**《云浮市中心城区思劳-腰古组团南片区控制性详细规划》
SLYGN-05、SLYGN-06 管理单元修改**

编制时间：2026年2月

根据市委市政府工作部署，为提升广东金属智造科技产业园的土地利用效率，优化产业园的用地空间布局及道路系统规划，推进相关重点项目的建设，同时为产业园预留发展空间，促进产业园高质量发展，按《中华人民共和国城乡规划法》《广东省城乡规划条例》《城市、镇控制性详细规划编制审批办法》等有关规定，云浮市自然资源局组织开展了《〈云浮市中心城区思劳-腰古组团南片区控制性详细规划〉SLYGN-05、SLYGN-06 管理单元修改》（以下简称《南片控规修改》）工作。

图 46 调整后云石大道排水方案示意图①

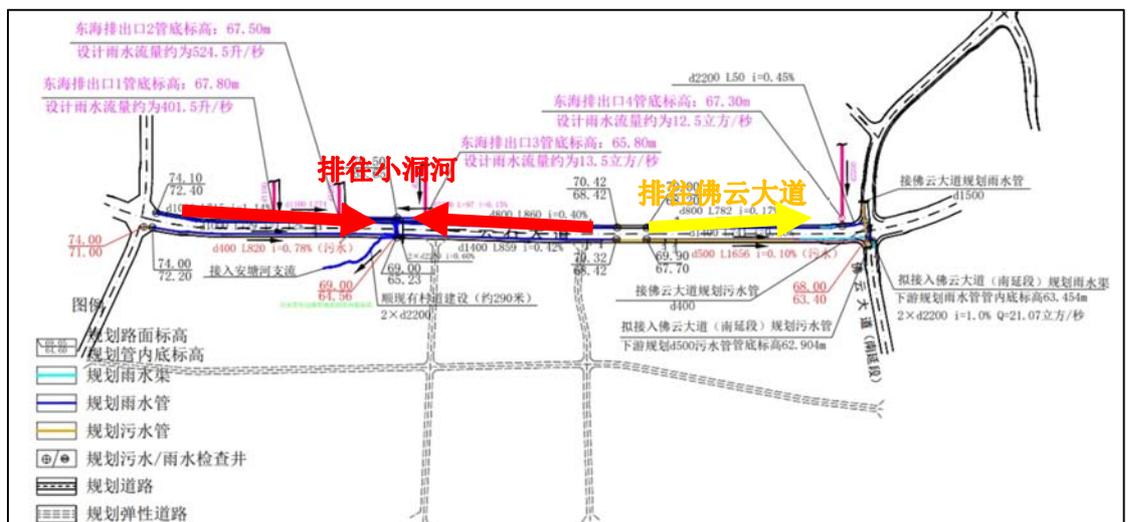
调整后云石大道排水分东、西两段分别排放，西段排往小洞村河道，东段排至佛云大道雨水渠后排往芙蓉河上游。

| 道路名称 | 云石大道（西段） | 云石大道（东段） |
| 规划排向 | 在道路规划标高 70.42 处排往小洞村河道 | 在道路规划标高 70.0 处往东排往佛云大道；再由北向南排，最终在安塘五横路与佛云大道交叉口北侧排进芙蓉河。 |
| 规划管位布局 | 北侧埋设在非机动车道下，距道路中心线 23m 处 南侧埋设在机动车道下，距道路中心线 19m 处 | 北侧埋设在人行道下，距道路中心线 23m 处； 南侧埋设在机动车道下，距道路中心线 19m 处； |
| 规划管径/渠尺寸 | 北侧：d800~1000，在道路规划标高 70.42 处规划 2×d2200 双管涵排往道路南侧 南侧：d1000~1400，在道路规划标高 69.0 处规划 2×d2200 双管涵排往小洞村河道 | 北侧：d800~d2200，在与佛云大道交叉口处规划 2×d2200 双管涵排往佛云大道南延段 南侧：d1400，在与佛云大道南延段交叉口处规划 2×d2200 双管涵由北往南排，最终在安塘五横路与佛云大道交叉口北侧规划 A4.0X3.0 箱涵排进芙蓉河上游 |
| 规划埋深 | 约 1.7~3.77m | 约 1.8~2.2m |

土地利用规划图
(修改后)

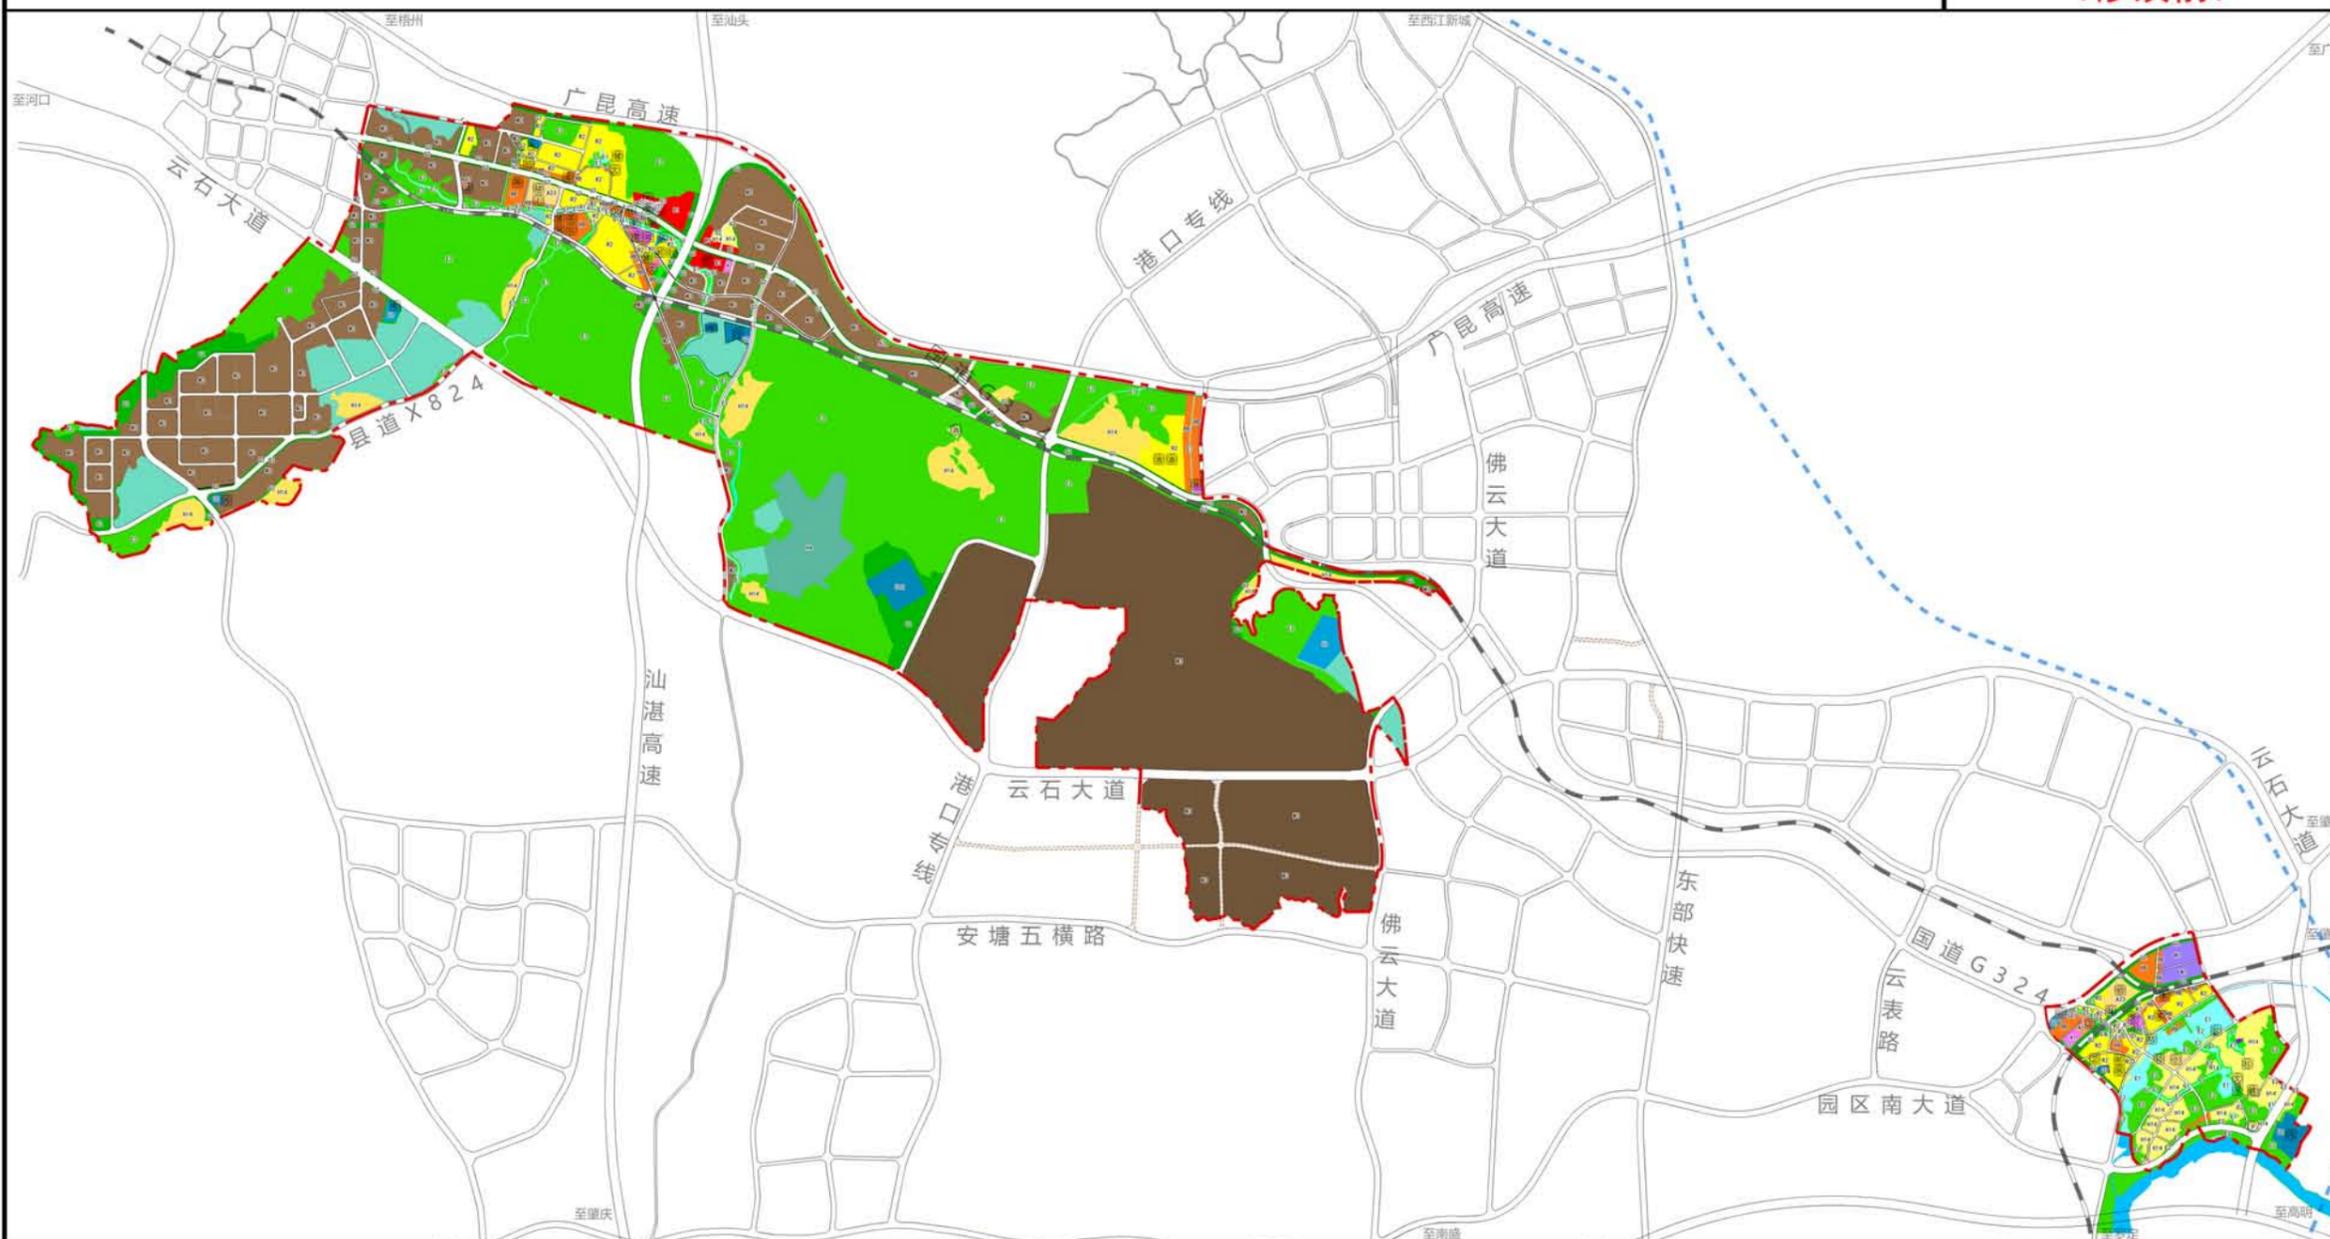
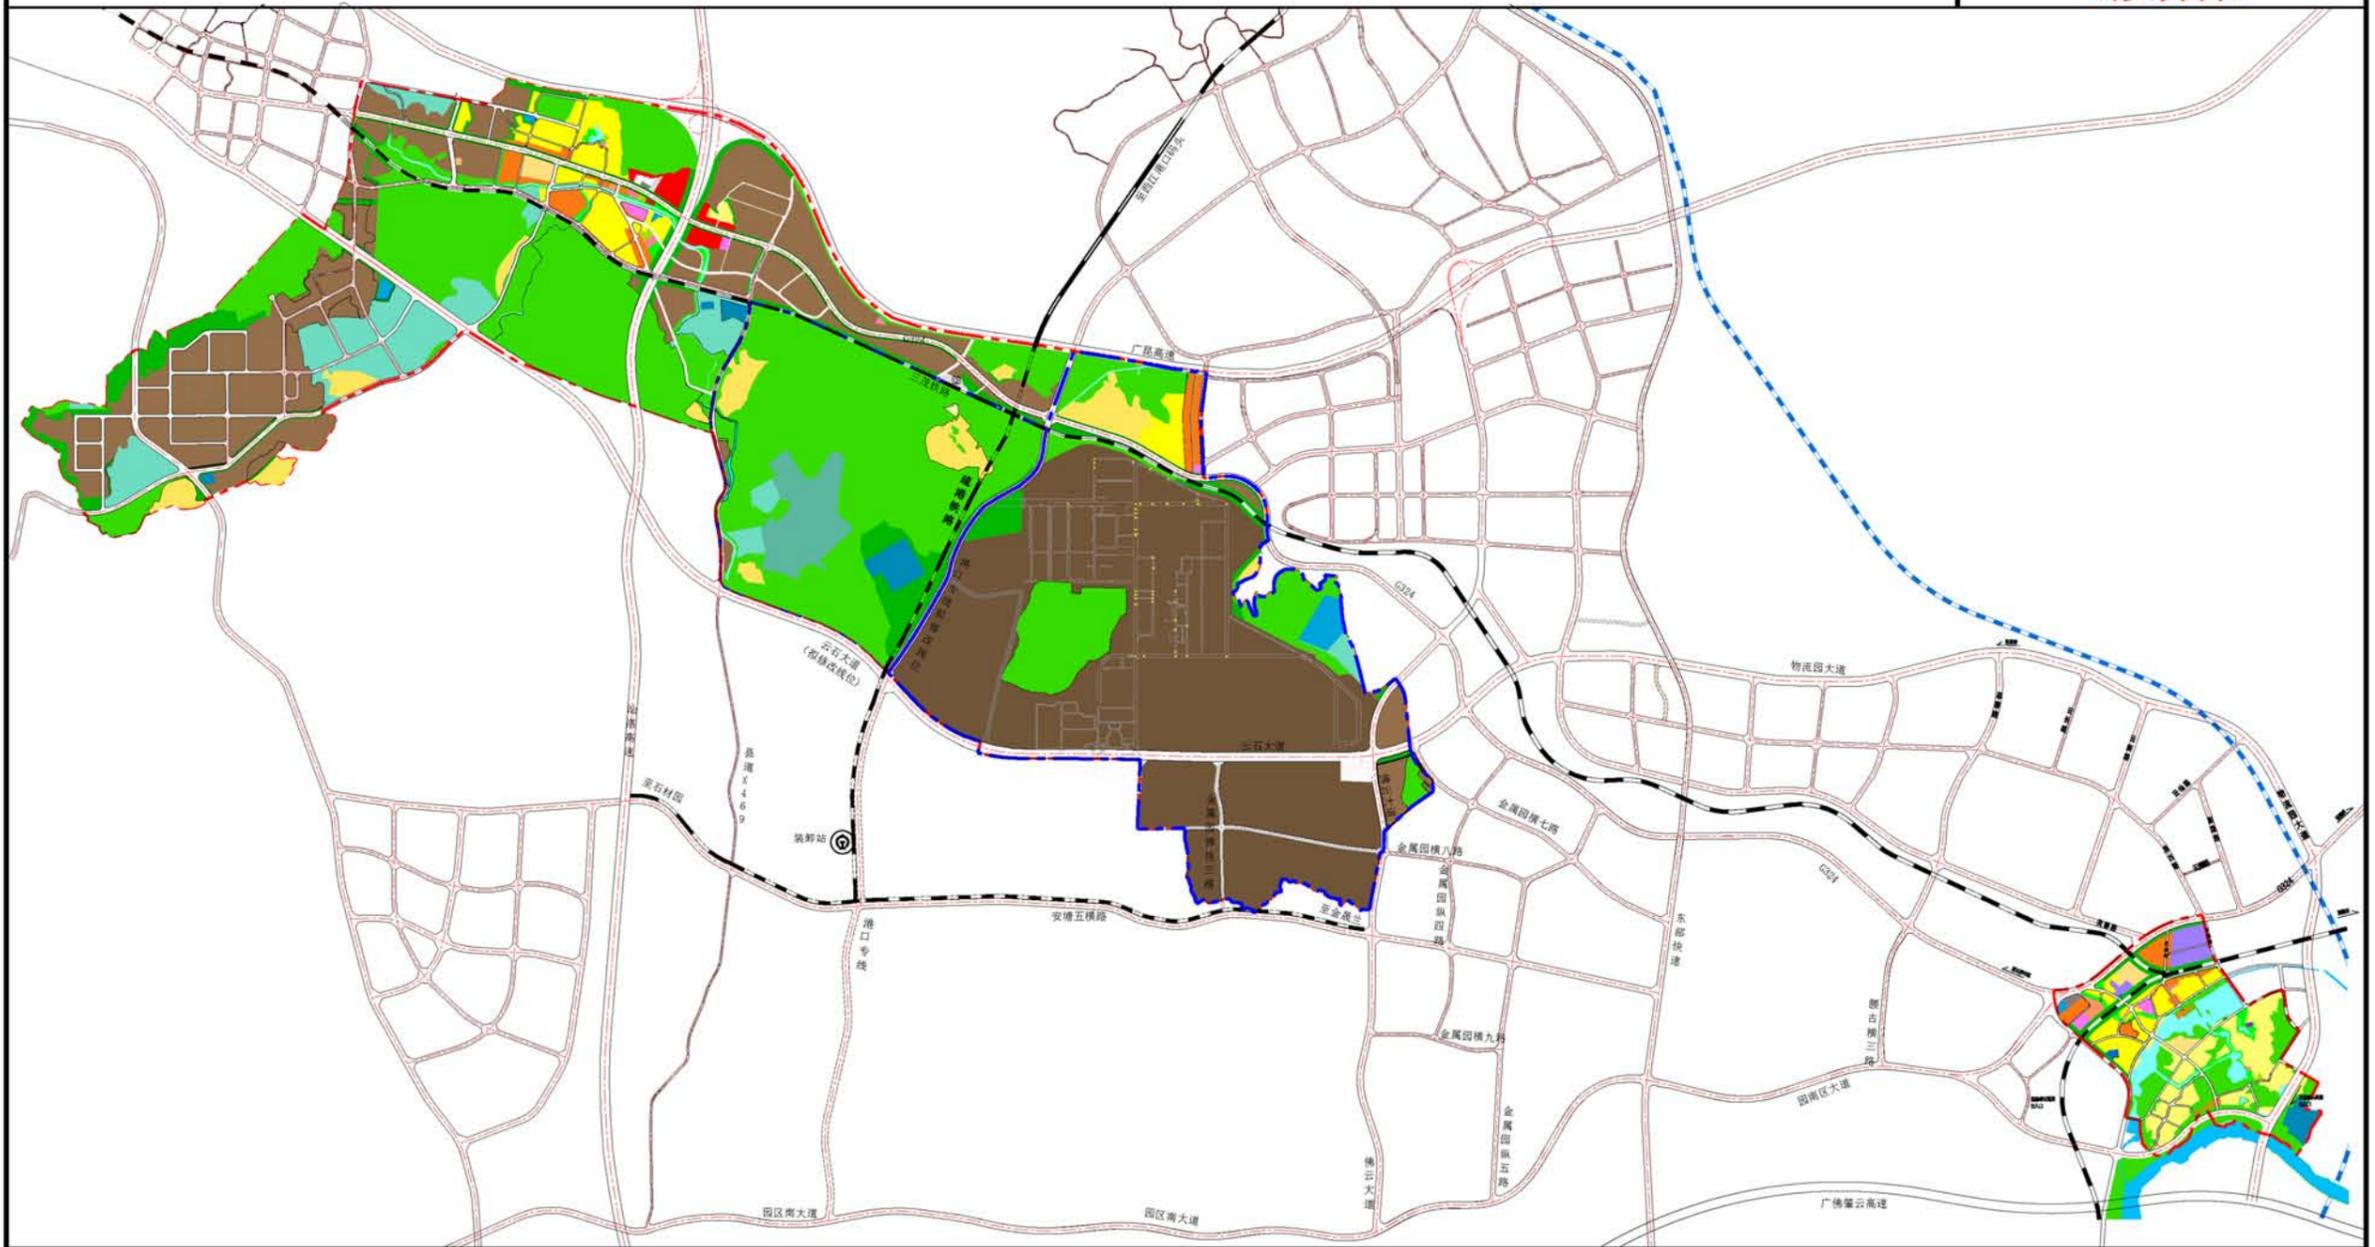
道路：一是调整规划道路及优化线型。将港口专线主体往西移，取消金属园横一路，并对云石大道的线位进行局部优化；二是增设弹性路，优化地块内道路通达性，同时兼顾生产实际需要。

地块：一是结合优化的道路线型，同步整合、优化道路周边的用地界线，并明确其用地性质与使用强度。二是将云石大道与佛云大道西南侧规划的部分三类工业用地，调整为留白用地，并明确其规划管控要求，增强用地出让的弹性。三是结合产业园内新增城镇建设用地及已收储用地的实际情况，将其纳入《南片控规修改》范围，并按照《云浮市国土空间总体规划（2021-2035年）》（以下简称《市总规》）予以落实用地性质及明确其用地使用强度。四是将现状高压走廊涉及的地块调整为防护绿地。五是优化控规管控范围，将相关地块从《南片控规修改》剔除。修改前后土地利用规划图对比如下：
